PE 90014/2025 - ESCLARECIMENTOS

Assunto : PE 90014/2025 - ESCLARECIMENTOS

Figura 1: Limites para harmônicas de tensão

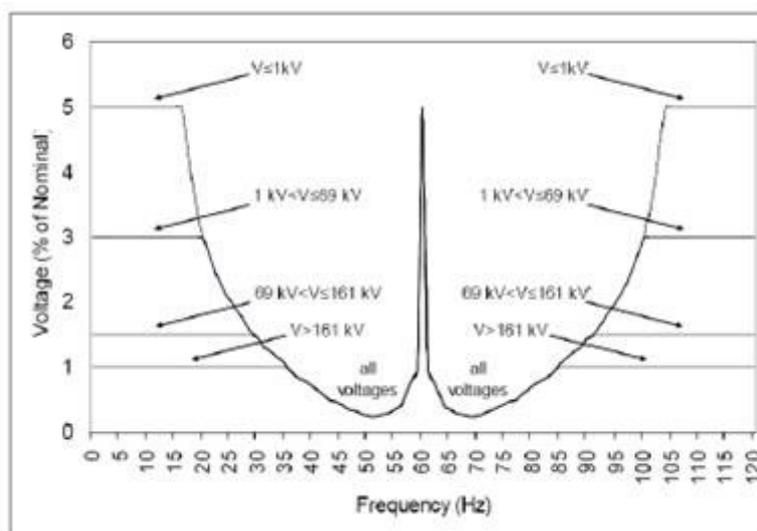
O termo de referência solicita que os equipamentos possuam a distorção harmônica de corrente de entrada menor que 4%. Entretanto analisando os conceitos da Aneel - Modulo 8 – Qualidade de Energia Elétrica apresentamos algumas informações importantes:

As distorções harmônicas são fenômenos associados com deformações nas formas de onda das tensões e correntes em relação à onda senoidal da frequência fundamental (4.1).

Os valores de referência para as distorções harmônicas totais em porcentagem para aplicações onde a tensão nominal é inferior a 1kV, deve possuir distorção harmônica de até 10%.

Vale ressaltar que os valores estipulados pelo Prodist se referem a THDv (tensão), sendo que os valores predeterminados para THDi (corrente) são de até 15% e de 5%

para a distorção harmônica de tensão.
